Examen technique fédéral et provincial

Tableau des commentaires sur l'ébauche de l'énoncé des incidences environnementales du Projet de fermeture du réacteur nucléaire de démonstration

Figure 1: Exemple de documents complémentaires pour le dossier de sûreté et le flux d'information

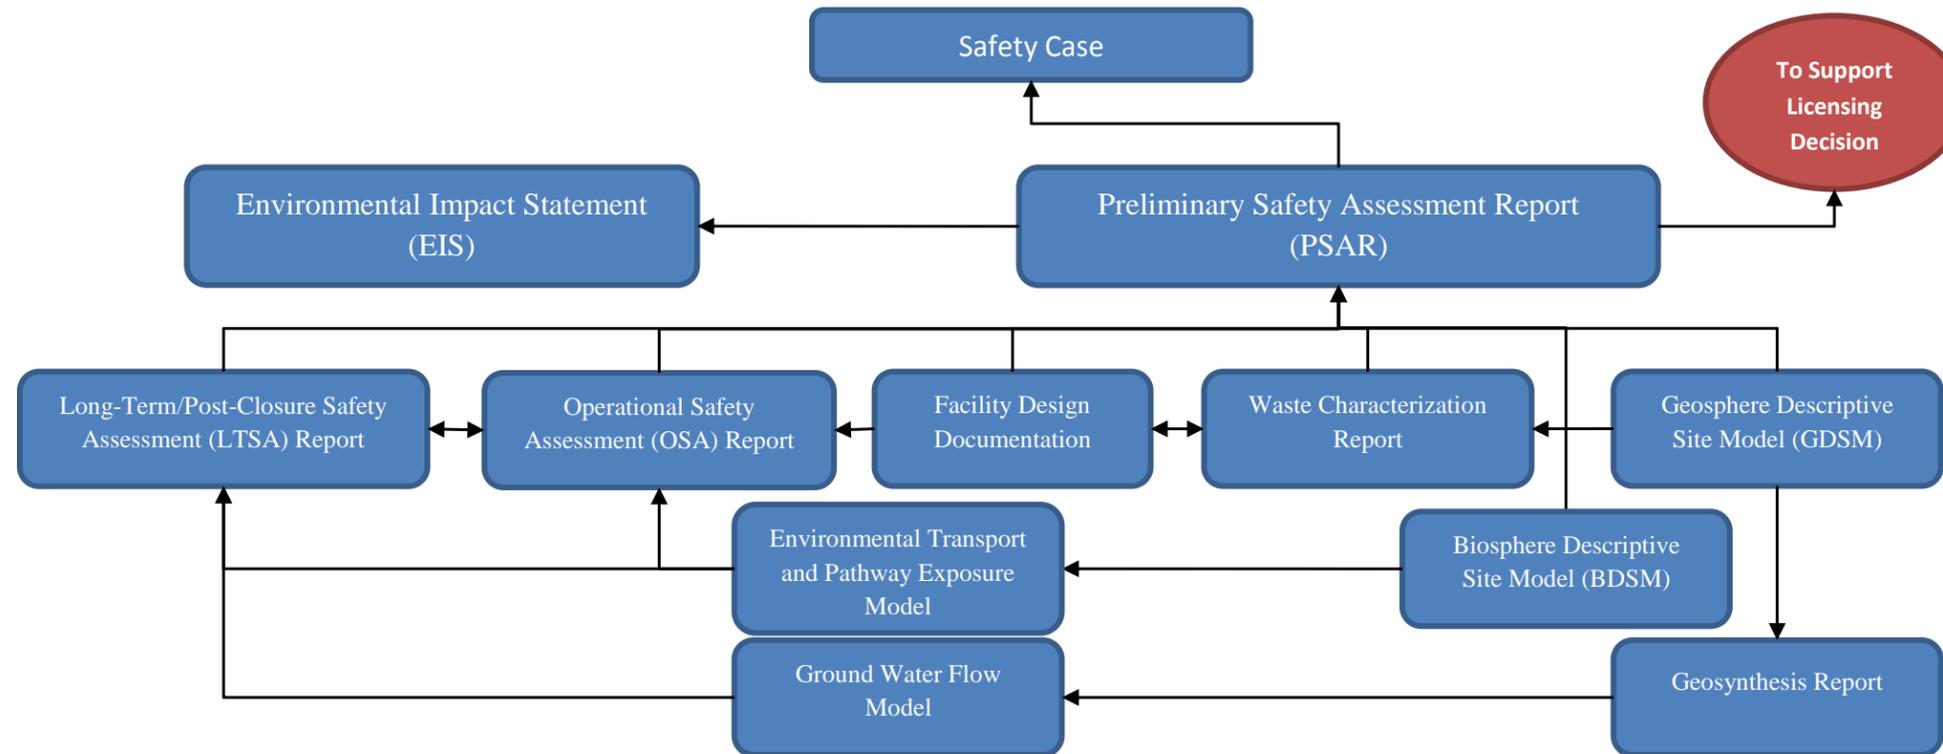
2.	CCSN, Environnement et Changement climatique Canada (ECCC), Santé Canada	Général	S.O.	<p>Commentaire: Bien que l'EIE cite en référence les documents techniques complémentaires (DTC) et d'autres études approfondies à l'appui de l'analyse et que les Laboratoires Nucléaires Canadiens (LNC) sont encouragés, par renvoi, à utiliser l'information existante, ils devraient également inclure dans l'EIE un résumé ou un compte rendu justifiant la référence à chaque document complémentaire ainsi que tout renseignement pertinent (par ex., données, méthodes, conclusions tirées). L'EIE n'établit pas toujours clairement les sections d'un document cité en référence (par ex., Athuada-Arachchige 2015, Seto 2014) qui sont pertinentes dans le cadre de la discussion, particulièrement en raison de la longueur de certains de ces documents.</p> <p>Attentes concernant la réponse au commentaire: L'EIE devrait expliquer de façon claire de quelle manière les renseignements sont organisés dans le document et comment ils sont appuyés par les documents cités en référence. Conformément à la section 3.3.3 des <i>Lignes directrices générales pour la préparation d'un EIE</i> (p. 6) de la CCSN, lorsque des documents sont cités en référence, l'EIE devrait :</p> <ul style="list-style-type: none"> • préciser quelle partie de l'information ou des données du document s'applique au Projet de fermeture du réacteur nucléaire de démonstration (RND) • expliquer de quelle manière elle s'applique, ainsi que toute hypothèse, limite ou différence • faire la distinction entre les données probantes et celles obtenues par inférence • souligner toute limite relative aux inférences ou toute constatation possible
